# 改善箇所説明図

## 不具合の内容

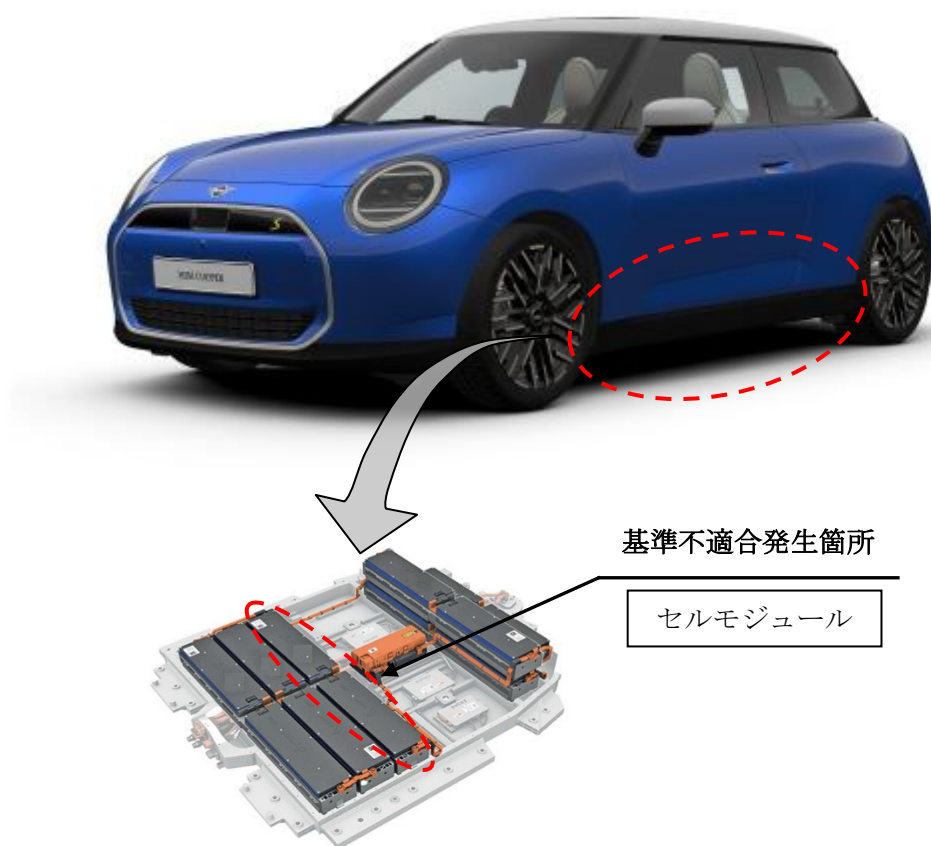
注)  は、交換する部品を示す。

高電圧バッテリーのセルモジュールにおいて、製造が不適切なため、セルモジュール内部で短絡することがある。そのため、最悪の場合、火災に至るおそれがある。

全車両、部品の準備が整うまでの間、使用者に対して車両の使用停止及び駐車位置について注意喚起を促す。
